Illustreret reservedelsliste - IPL-opdatering

530iPT5

Beskrivelse af ændring

Reference 1

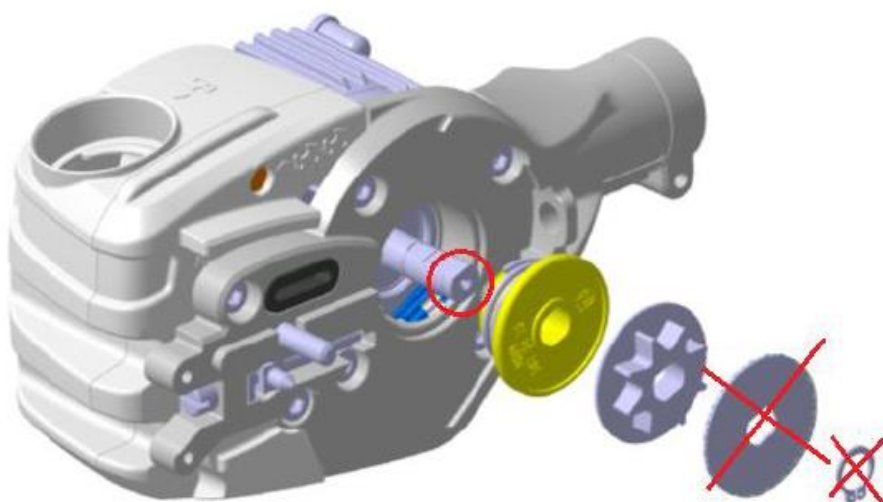
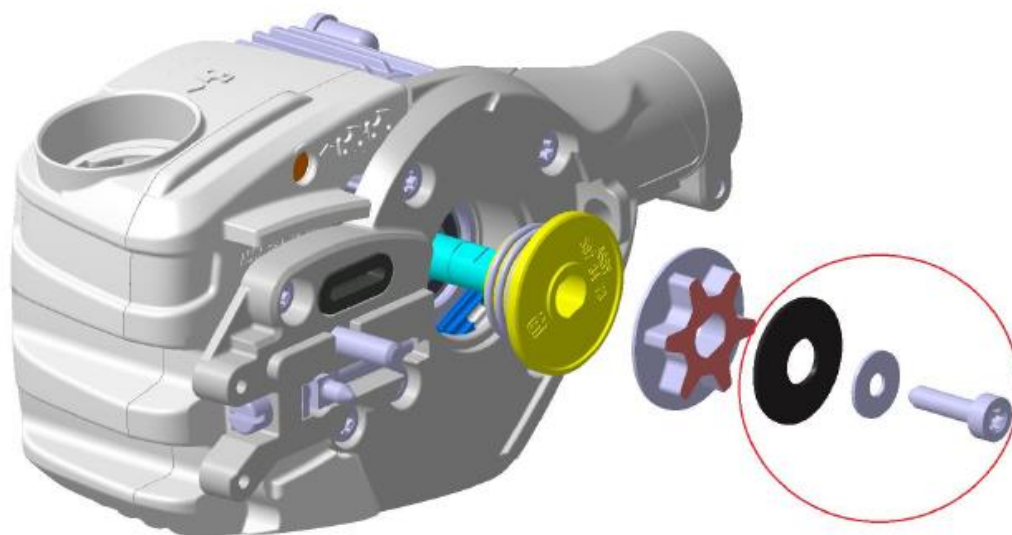
Motor assy is replaced with a new motor assy that has an internal threaded hole in the shaft.
The washer and circlip are replaced by a disc spring, washer and screw.
The screw must be tightened with 7-8 Nm and the spur sprocket must be held / fixed to enable that.

Reference 2 til IDENTIFIKATION AF SKÆRESYSTEM 529 53 71-01.

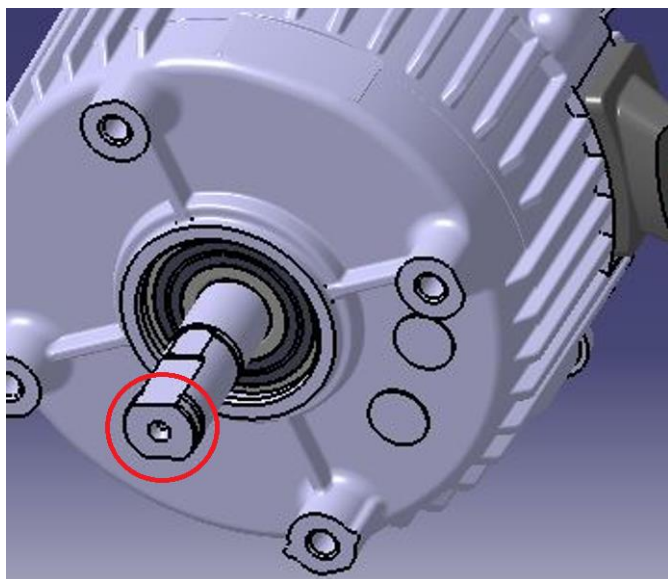
Gammelt SKÆRESYSTEM 529 53 71-01> (motoraksel uden skruehul) **KUN** kompatibelt med LÅSERING 735 31 12-00 og SKIVE 577 27 15-01.

Nyt SKÆRESYSTEM 529 53 71-01> (motoraksel indeholder et skruehul, se nedenfor) **KUN** kompatibelt med SKIVEFJEDER 597 67 01-01, SKIVE 503 23 00-35 og SKRUE 503 21 53-20:
